## 高所作業車のリコールに関するお知らせ

2018年4月20日、高所作業車の一部の車両について、下記内容のリコールを国土交通省へ届出致しました。

## 改善箇所説明図

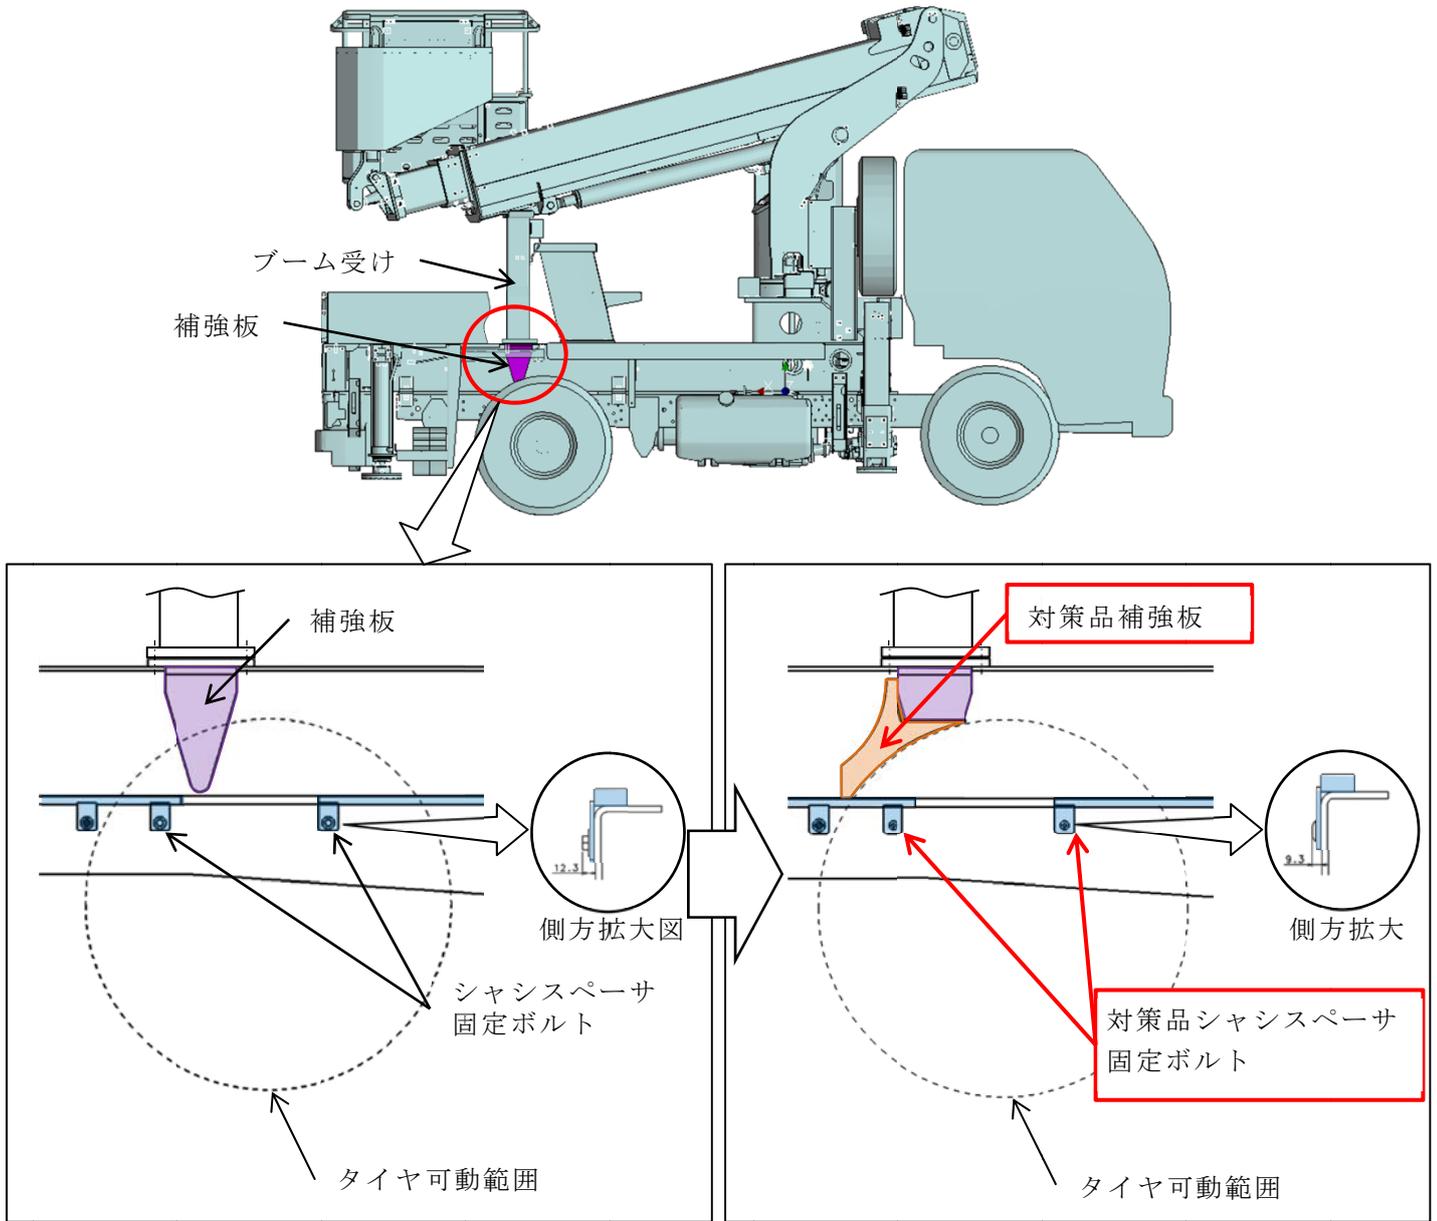
高所作業車の走行装置において、タイヤの可動域の接触評価が不十分なため、車体が傾斜した際に右後輪タイヤとブーム受け取付部の補強板が接触することがある。そのため、接触が繰り返し行われると、タイヤが損傷するおそれがある。

全車両、ブーム受け取付部の補強板の一部を切除し、対策品を取付ける。加えて、シャシスペーサ固定ボルトを対策品に交換する。また、タイヤが損傷している場合は、新品のタイヤに交換する。
